Adres installatie	Morckhovenlei 17/4 - 102, 2140 Borgerhout
Naam eigenaar	niet bekend
Adres eigenaar	idem,
Type object	appartement
EAN-code	niet beschikbaar
Aard installatie	bestaand
Doel onderzoek	verkoop wooneenheid

Keuringsrapport

elektrische installatie

Rapportnummer: RAP.1001.018.1000033738753.REV0

Bijlage: Schets van de installatie:

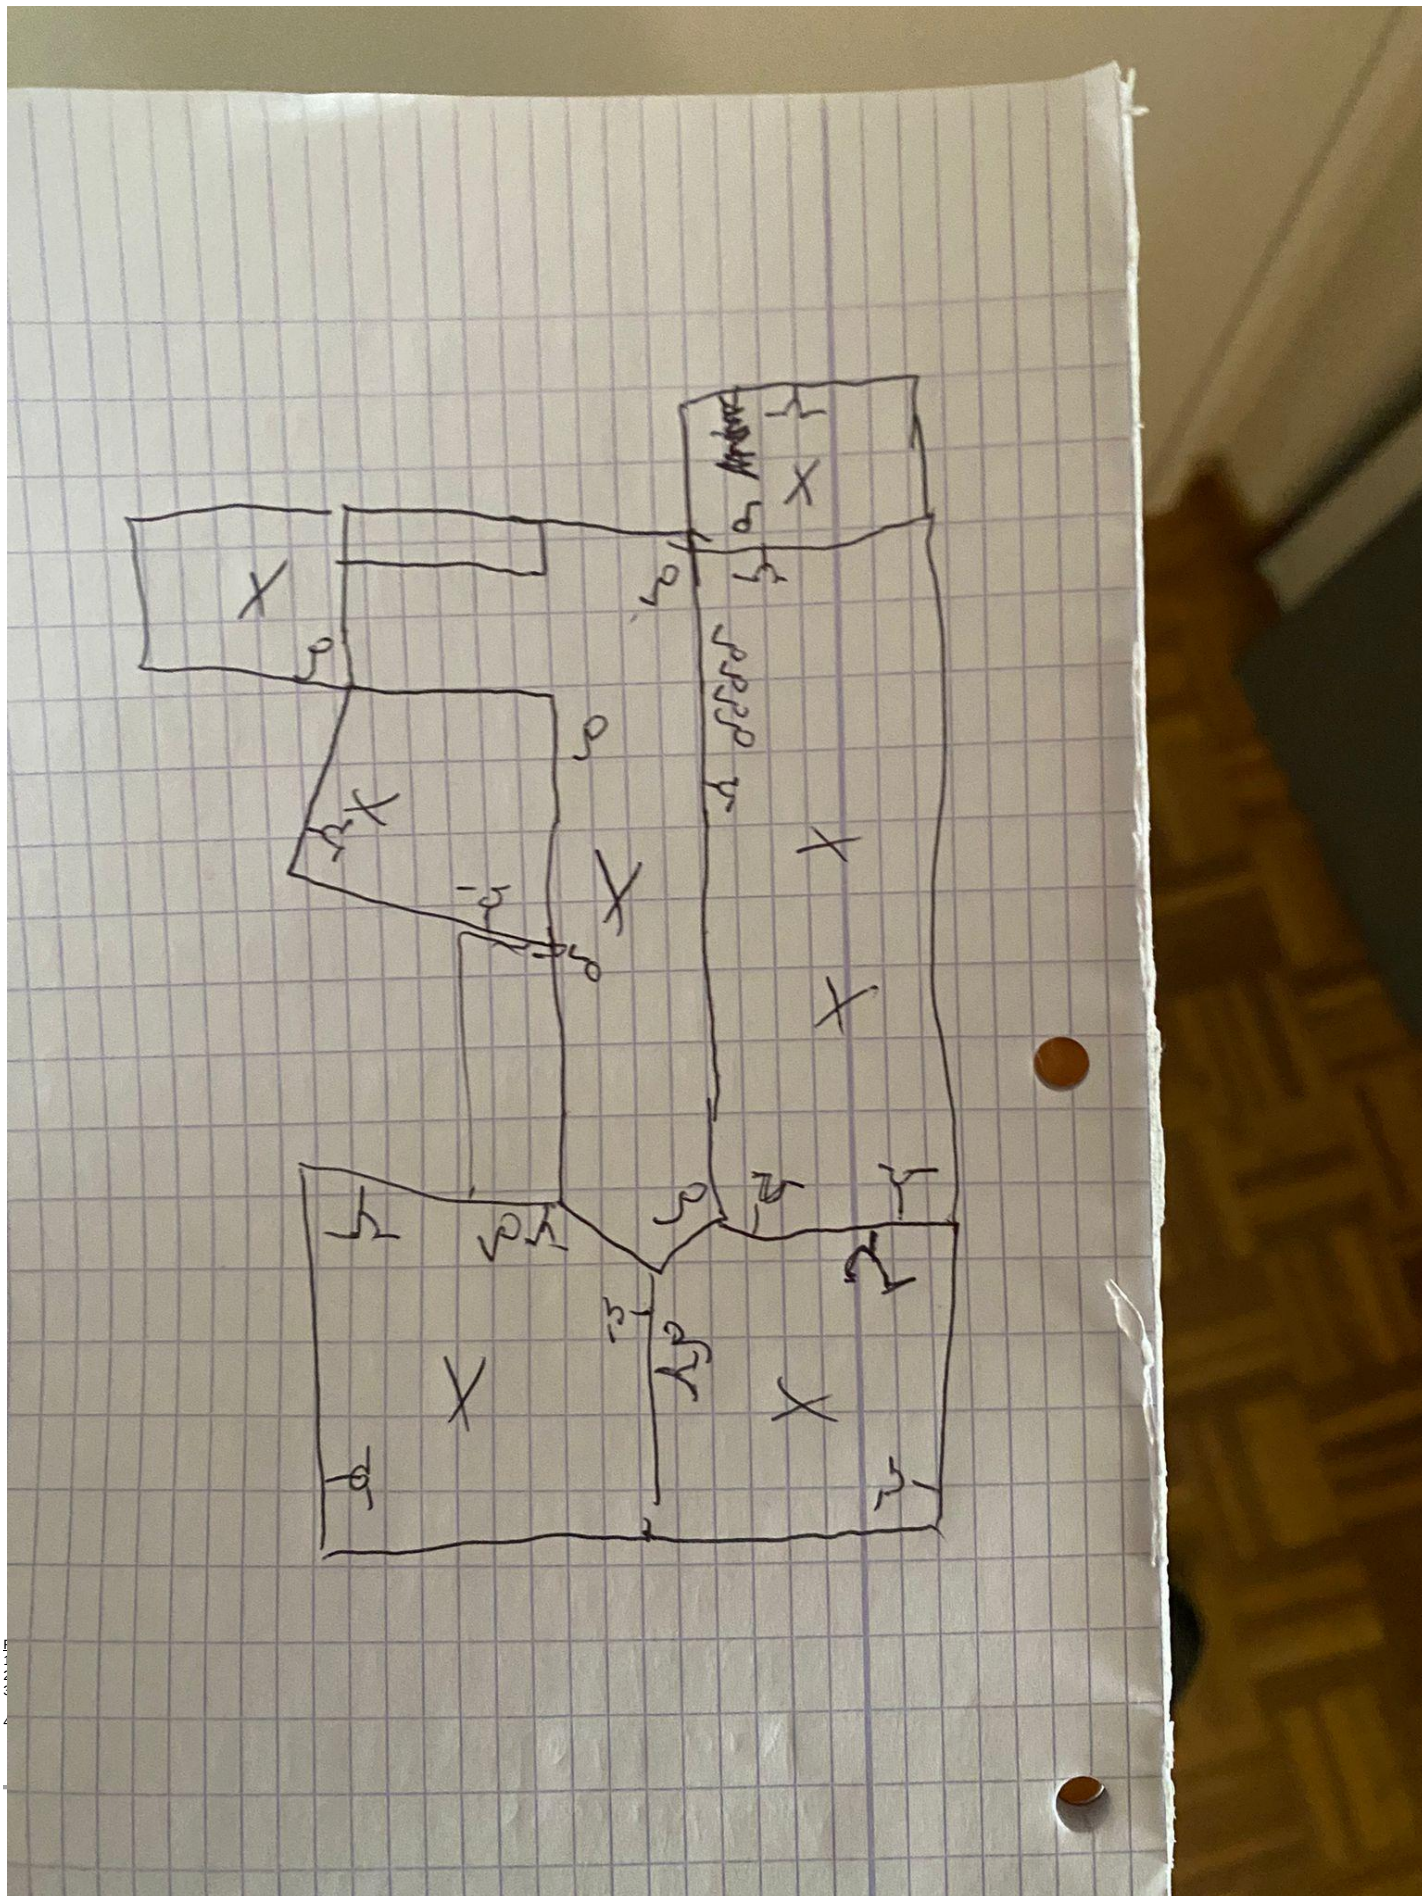
1. Het aardingscontact van één of meerdere contactdozen is niet verbonden met de beschermingsleiding (5.3.5.2).
2. Aan het begin van de installatie is geen verzegelbare ADS met een gevoeligheid van maximaal 300 mA en een nominale stroom van 40 A geplaatst (5.3.5.3).

3. De installatie is niet voorzien van een ééndraadschema en situatieschema (hs. 3.1).
4. De installatie in de badkamer, wasmachine, vaatwasmachine en/of droogkast en gelijkaardige toestellen moeten aanvullend worden beveiligd door een ADS van 30 mA (4.2.3.4).

5. De beschermingsgraad van de kast is onvoldoende (IPXX-D) (5.3.5.1).
6. De stroombanen zijn niet (allemaal) van een duidelijke verklaring voorzien (3.1).

7. De kast (een deel van de kast) is beschadigd en moet worden vervangen.
8. De kast is niet aanrakingsveilig en dient te worden vervangen (art. 248.01).

9. De onder spanning staande delen in de kast moeten worden afgeschermd (4.2).
10. Eén of meerdere leidingen zijn vastgespijkerd tegen de muur.
11. Eén of meerdere beveiligingen zijn niet voorzien van kalibreerelementen (5.3.5.5).

12. De beschermingsplaat van de kast moet van afdekplaatjes worden voorzien.
13. Een deel van de installatie is aangesloten door middel van ongeschikte leidingen.
